「静岡県中央新幹線環境保全連絡会議 (地質構造・水資源専門部会)」 へのご説明

平成31年4月15日(月)

東海旅客鉄道株式会社

図 モデル検証結果

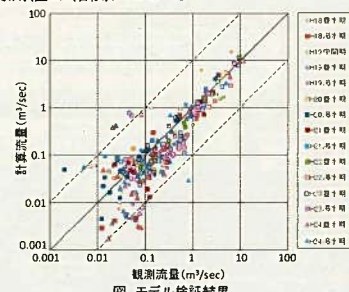
○計算値と実測値の相関について

- 計算値と実測値の相関係数は0.92と高いですが、予測には不確実性があるため、先進ボーリングを慎重に進めること等によって、リスクを直前事前に把握して管理を行います。

○導水路トンネルとポンプの設置①

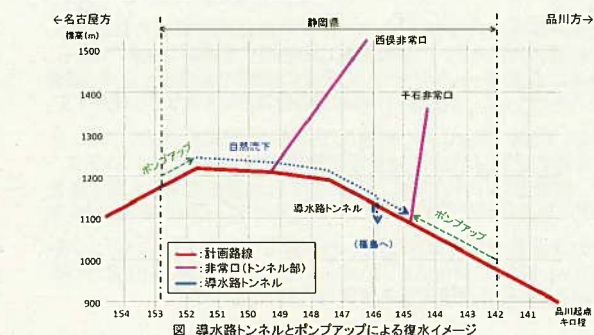
・工事中の全量戻しの方法について説明があったが、工事期間が長期に亘るため、完成までの工程に応じた確実な戻し方について詳細を説明願う。

・湧水のポンプアップ用にポンプを6台設置する案が示されたが、経緯や方法について、図面等により詳細に説明願う。

・導水路トンネルを設置し、トンネル湧水を自然流下により恒久的かつ確実に大井川に流します。

・静岡県内で湧出するトンネル湧水の全量を流すことが可能なポンプを設置することとし、トンネル工事の開始にあたり、静岡県内に湧出するトンネル湧水の全量を大井川に流す措置を実施するものとします。

図 西保川付近の断面図(イメージ)

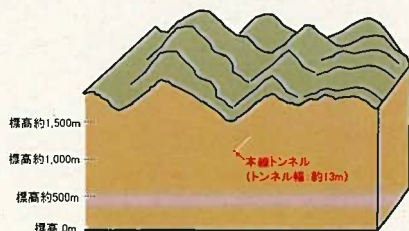
- ・帯水層を貫くことは、地下水の水みちを変えることにならないのか
- ・トンネル内への流入を抑えようとしている中、どのような場合に湧水が流入するのか。
- ・トンネルに取り込まれない湧水は、どこに流れてしまうのか説明願う。(トンネル外部をトンネル法線方向に流れ、山梨側に流出する恐れへの対処など)

- ・トンネル掘削により地質によっては一時的にトンネル湧水が増加することが考えられます。
- ・トンネルの断面は地山全体と比較すると小さいですが、トンネル周辺の一定の範囲において地下水の流れを変える可能性が考えられます。

○ボーリング調査時の水温の確認について

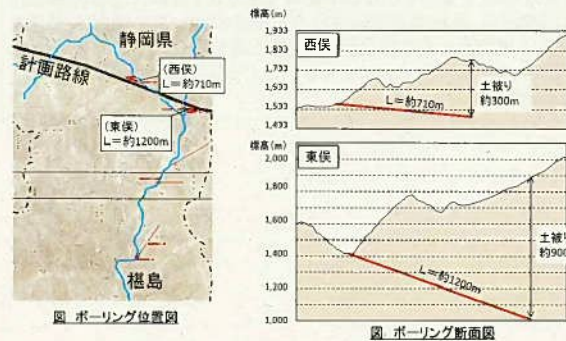
- 湧水温度や水質は大井川の表流水と異なると考えられる。いきなり戻すことへのリスクはコントロールできるのか。事前の調査で山体内部の地下水質や水温を確認しているのか見解を説明願う。

※西俣と東俣でボーリング調査を実施した際、ボーリング孔内と周辺河川の水温の比較を行っています。

図 トンネル湧水量の工事中・工事後の変動（福岡トンネル（山陽新幹線））

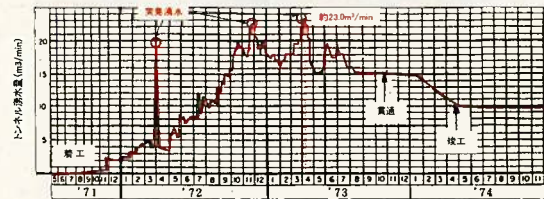
- ・過去のトンネル工事事例における突発的湧水の総量及びその時間的変化、その変化の要因、突発的湧水の周辺水資源分布への影響について説明願う。
- ・突発湧水が収束するのは、被圧水や滞水層の水が突発湧水により影響を受け、周辺水量が減少するため、結果的に突発湧水が一定期間で収束するのではないかと。よって、突発湧水の発生事態が大きなリスクと考えるが見解を説明願う。

- ・昨年の本会議（H30.11.21）で例としてお示した過去のトンネル工事事例において、突発湧水の総量の記録は入手できませんでした。
- ・参考までに、下図の福岡トンネル（山陽新幹線）の湧水量の変動図のグラフから、突発湧水が発生した際の坑口におけるトンネル湧水の総量を簡略的に計算すると、約10日間で約15万m³となります。

※突発湧水時の総量 約23.0m³/min × 約10日間 ÷ 2 = 約15万m³

図 先進ボーリングのイメージ

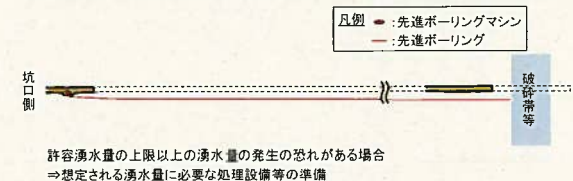
- ・掘削により、散在する帯水層が破壊された場合には、重金属等が含まれた地下水がそのまま下流域に流出してしまうことが懸念される。掘削中、帯水層が破壊される可能性についての貴社の認識とともに、破壊される可能性があるとする場合にはこの懸念への対処方法を、また破壊されることはないとするならばその根拠を明確に説明願う。

- ・トンネル工事から発生する湧水の水質（自然由来の重金属等）は、排水基準を十分満足する処理能力を有する処理設備を設置し、適切に処理をして河川へ放流します。
- ・処理設備等は、点検・整備を確実にし、性能を維持していきませんが、故障や湧水量の変動に備えた余裕のある規模のものを設置します。
- ・湧水量等には不確実性があるため、工事中は先進ボーリングを実施し、直前事前の情報に基づき、設備規模等を見直して、リスク低減を図ります。

図 大井川沿い縦断面図

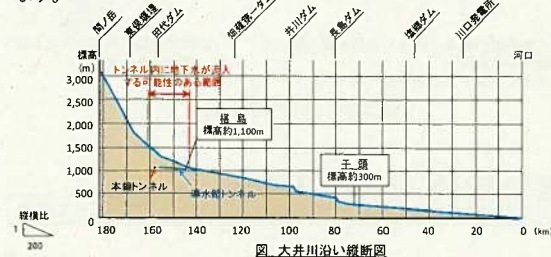
- ・各地点での減少量は微小であっても中下流域全体としては微小とは言えず、影響が生じる可能性があることを理解すべきである。中下流の地下水への影響がないとするならば、その根拠を、論理的かつ明確に誰もが理解できる資料を提示した上で説明願う。

- ・大井川流域全体において、トンネル内に地下水が流入する可能性のある範囲は、高橋の水文学的方法によれば、トンネル周辺の上流域に限られると考えていますが、予測には不確実性があるため、先進ボーリングを慎重に進め、許容湧水量の上限以上の湧水量の発生のある場合は、直ちにボーリングを停止し、薬液注入などの補助工法を検討・実施します。
